10.08.2020

20345

Áhrif skipulagsbreytinga Garðabæjar fyrir umferð í Kópavogi Breytingar á skipulagi í Hnoðraholti og Vetarmýri

Mynd 2.4 Tillaga að breytingu á Aðalskipulagi Garðabæjar 2016-2030 í norðanverðu Hnoðraholti næst núverandi byggð Kópavogs við Þorrasali.

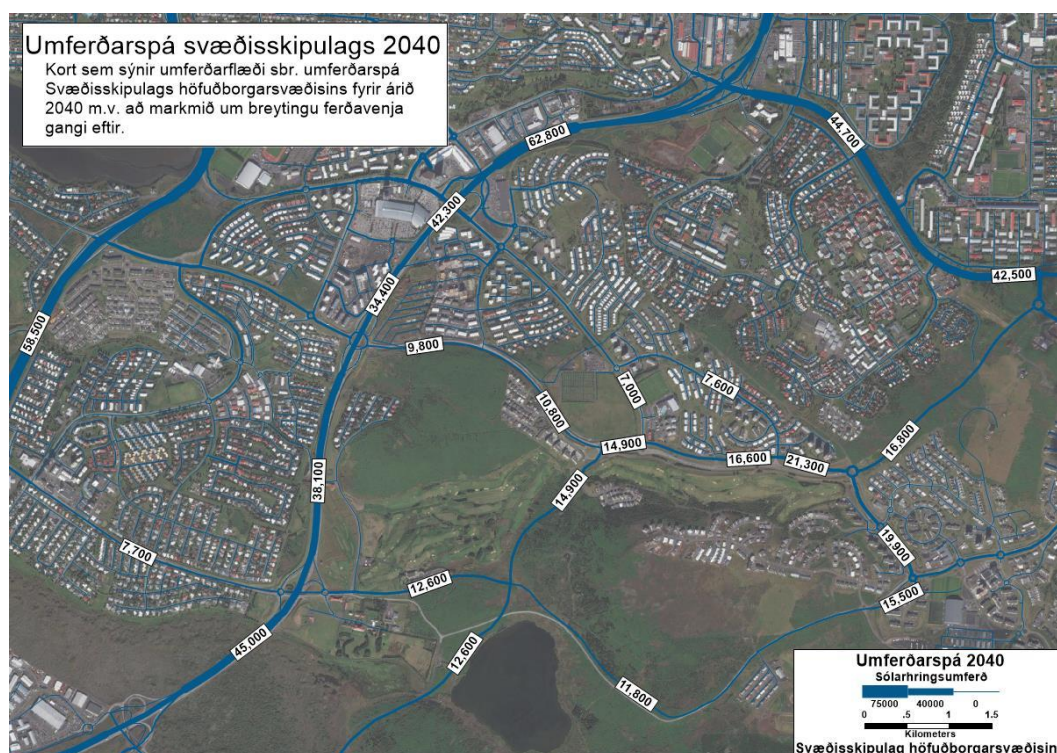
Á mynd 2.4 má sjá hvernig tillaga að breytingu á Aðalskipulagi Garðabæjar 2016-2030 í norðanverðu Hnoðraholti næst Þorrasölum lítur út. Líkt og sjá má liggur nýi vegurinn nokkuð nálægt núverandi húsum í Þorrasölum. Í kynningargögnum frá Garðabæ er vísað í hljóðvistarútreikninga frá Eflu. Þar kemur fram að gert er ráð fyrir 2 m hljóðvegg á sveitarfélagamörkum (lausn A) en að það dugi ekki til að halda hljóðstigi innan marka ofan 2. hæðar í húsum við Þorrasali þar sem viðunandi hljóðstig náist ekki. Sé hins vegar gert ráð fyrir hljóðmön eins nálægt vegi og hægt er (lausn B) þá næst viðunandi hljóðstig á öllum hæðum húsa við Þorrasali. Í deiliskipulagstillögu er því lögð til útfærsla hljóðmanar næst vegi.

Það er hins vegar ljóst að þessi tenging Hnoðraholtshverfisins um Leirdalsop við Arnarnesveginn er veruleg stefnubreyting frá fyrri skipulagsáætlunum og rýrir óneitanlega gæði þeirrar byggðar sem fyrir er á svæðinu, sér í lagi við Þorrasali og Þrymsali, en hverfið verður með umferðarmiklum götum norðan og sunnan megin.

Mynd 3.2 Flæðiskort sem sýnir magn umferðar árið 2040 miðað við sömu forsendur og áður nema að fyrirhugaður kaflí Ofanbyggðavegar hefur hér verið tekin út.

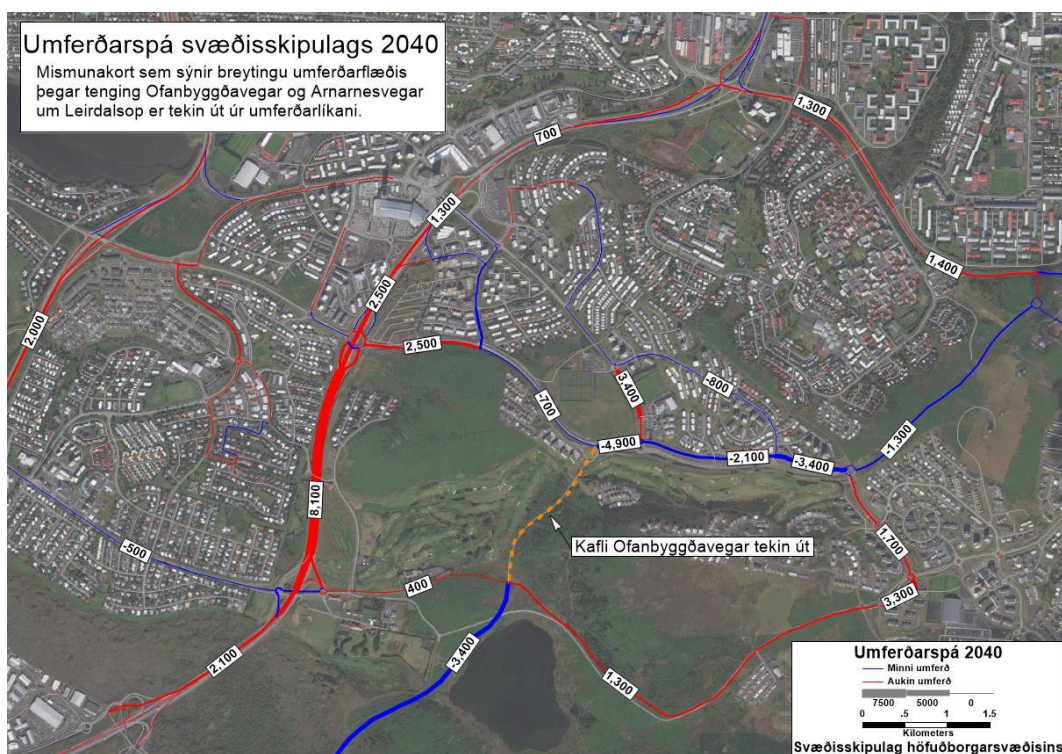
Samkvæmt umferðarreikningum verður aukningin mest á Reykjanesbraut vestan Hnoðrahólts, rúmlega 8 þús. bílar. Sú aukning jafngildir um 22% aukningu miðað við umferðarspá svæðisskipulags fyrir 2040. Reykjanesbrautin ber þó þessa aukningu ágætlega og ekki er líklegt að þessi breyting muni hafa auknar tafir í för með sér. Umferð á Elliðavatnsvegi næst Austurkór eykst um 3-4 þús. bíla eða 21%. Er það fyrst og fremst umferð frá fyrirhuguðu hverfi við Vatnsendahlíð sem áður valdi Arnarnesveg og Ofanbyggðaveg en færast yfir á Elliðavatnsveginn ef Ofanbyggðavegurinn dettur út.

Umferðaraukningin á Vatnsendavegi er talsverð ef litið er til þess að vegurinn er 1+1 vegur inn í íbúðarhverfi, mikið af hringtorgum og því allar líkur til að umferð muni verða fyrir talsverðum töfum þar á háannatímum. Rjúpnavegur er einnig 1+1 vegur inn í íbúðarhverfi og samkvæmt niðurstöðum umferðarreikninga mun umferðarmagn á honum vera komin yfir þolmörk eða í 21.600 bílar/sólarhring.

Umferð á Arnarnesvegi minnkar verulega á kaflanum milli Fífuhammsvegar og Ofanbyggðavegar, eða um tæpa 5 þús. bíla og eru þetta ökumenn sem velja aðrar leiðir þegar Ofanbyggðavegurinn er ekki í boði. Hins vegar verður óveruleg breyting á umferð á Arnarnesvegi vestan Ofanbyggðavegar, en þar minnkar hún um 6%. Umferð á Arnarnesvegi mun dragast saman við breytinguna, nema á vestasta hluta hans (að hringtorgi og tengingu inn í Hnoðraholt) þar sem hún mun aukast um 2,5 þús. bíla (25%).

Breytingin hefur nokkuð víðtæk áhrif á umferðarkerfið, en niðurstaða umferðarspár sýnir að umferð á Hafnarfjarðarvegi norðan Vífilsstaðavegar eykst um tæpa 2 þús. bíla (3%) þegar umræddur hluti Ofanbyggðavegar er tekinn út úr líkaninu. Einnig eykst umferð á Breiðhóltsbraut vestan Ofanbyggðavegar um 1,4 þús. bíla (3%) en dregst saman um 1,8 þús. (-7%) austan við.

Áhrifin af því að fella út legu Ofanbyggðavegar milli Arnarnesvegar og Vífilsstaðavegar yfir Vetrarmýri verða allnokkur fyrir umferð um svæðið. Umferðaraukning á Vatnsendavegi er talsverð og Rjúpnavegur er komin yfir þolmörk. Það er því mat VSÓ að ekki sé æskilegt að fella út Ofanbyggðavegar milli Arnarnesvegar og Vífilsstaðavegar yfir Vetrarmýri miðað við núverandi forsendur.

Mynd 3.5 Breyting á reiknuðu magni umferðar árið 2040 miðað við að áður fyrirhugaður kafli Ofanbyggðavegar sé tekinn út og Elliðavatnsvegi lokað vestan við Austurkór.

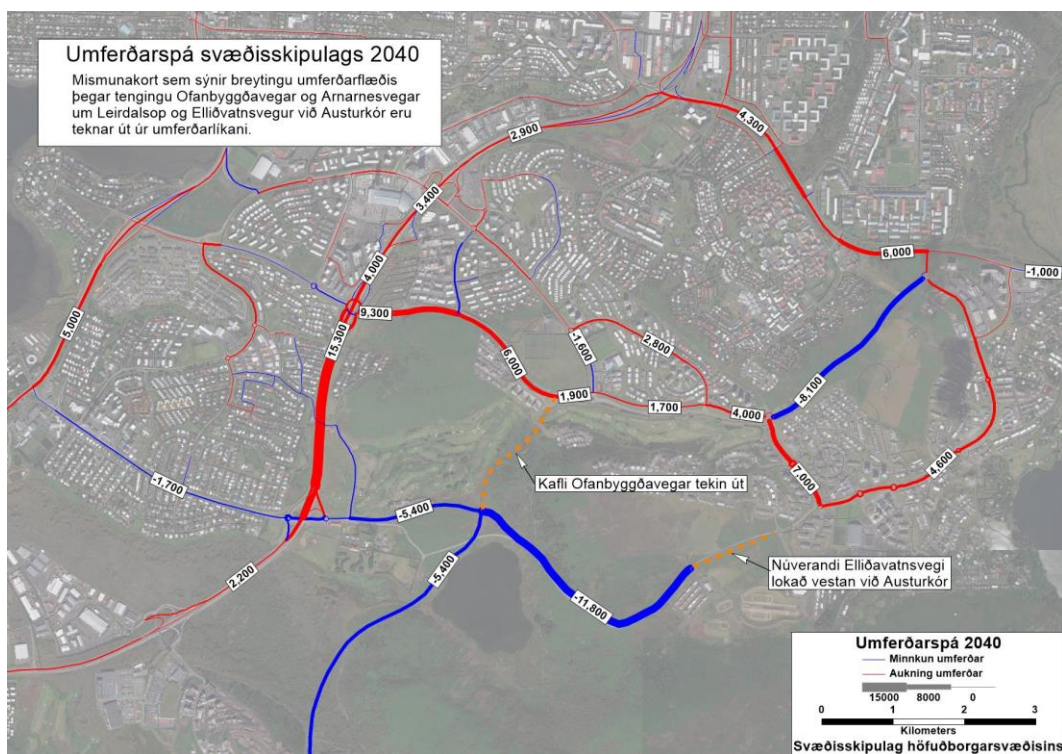
Líkt og kortin sýna yrðu áhrifin af því veruleg. Öll umferðin á leið norður-suður færir yfir á Reykjanesbraut og Hafnarfjarðarveg þannig að rúmlega 15 þús. bílar bætast við umferðina á Reykjanesbraut milli Arnarnesvegar og Vífilstaðavegar. Þetta jafngildir um 40% aukningu ofan á fyrri umferðarspá á þeim kafla Reykjanesbrautar.

Umferð eykst jafnframt verulega á Arnarnesvegi, sérstaklega á vestasta hluta hans næst Reykjanesbraut þar sem um 10 þús. bílar bætast við og verður umferðin þar því rúmlega 19 þús. bílar. Það er því ljóst að lokun Elliðavatnsvegar kallar á tvöföldun Arnarnesvegar. Það má auðvitað velta fyrir sér hvort þetta sé ekki jákvætt, gegnumumferð á vissulega frekar heima á stofnvegakerfinu en ekki þröngum innansveitarvegum. Minni gegnumumferð hefur jafnframt þau áhrif að umferð á fyrirhuguðum austasta kafla Arnarnesvegar minnkar um rúma 8 þús. bíla. Umferðin á Rjúpnavegi þyngist hins vegar umtalsvert, eða um 7 þús. bíla (35%), og umferð á Vatnsendavegi austan Rjúpnavegar eykst um tæpa 5 þús. bíla (28%).

Lokun Elliðavatnsvegar vestan Austurkórs mun verulega neikvæð áhrif á flæði umferðar um svæðið. Þó gegnumumferð um hverfið minnki verða áhrif þess að loka Elliðavatnsvegi vestan Austurkórs þau að umferðarmagn á Rjúpnavegi og Vatnsendavegi komin yfir þolmörk, og því mælt með að loka ekki þessum kafla Elliðavatnsvegar.
